NUOVA CAMERA DI DOSAGGIO**Descrizione**

A partire dalla serie numero 349... (dicembre '03) viene usata una nuova camera di dosaggio, che è collegata con il sensore del sale / del brillantante.

Camera di dosaggio vecchia**Camera di dosaggio nuova****Modelli interessati**

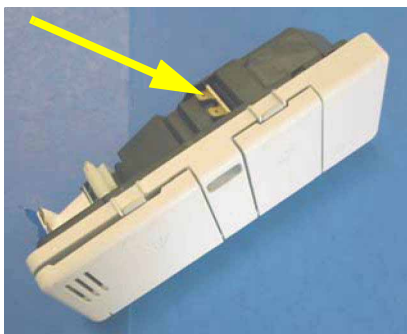
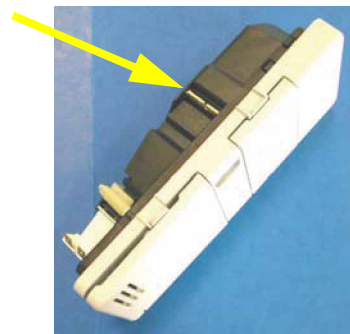
Il collegamento avviene mediante un connettore anziché con due morsettiere.

La precedente camera di dosaggio è intercambiabile con quella nuova: a questo scopo dovete utilizzare l'apposito kit e montarlo come descritto nei seguenti punti.

Fig. 1

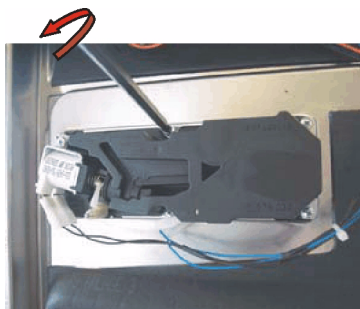
1. Smontare la porta esterna; quindi scollegare i collegamenti elettrici del dosaggio del detersivo.
2. Allentare le viti che tengono il dosaggio fissato alla parete interna della porta. (Fig.1)
3. Premere sui fermi di fissaggio laterali e rimuoverli dalla loro sede.
4. Estrarre il dosaggio dalla parte esterna della porta e rimuoverlo dalla parte interna della macchina. (Fig. 2).

5. Fissare la nuova camera di dosaggio alla parete interna della porta assicurandosi che i fermi di fissaggio tornino a essere nella posizione precedente.
6. Collegare i cavi del sensore del sale / del brillantante al nuovo adattatore contenuto nel kit.
7. Collegare l'adattatore al "dosaggio del detersivo"; unire eventualmente i cavi con un giunto.
8. Montare la porta esterna.
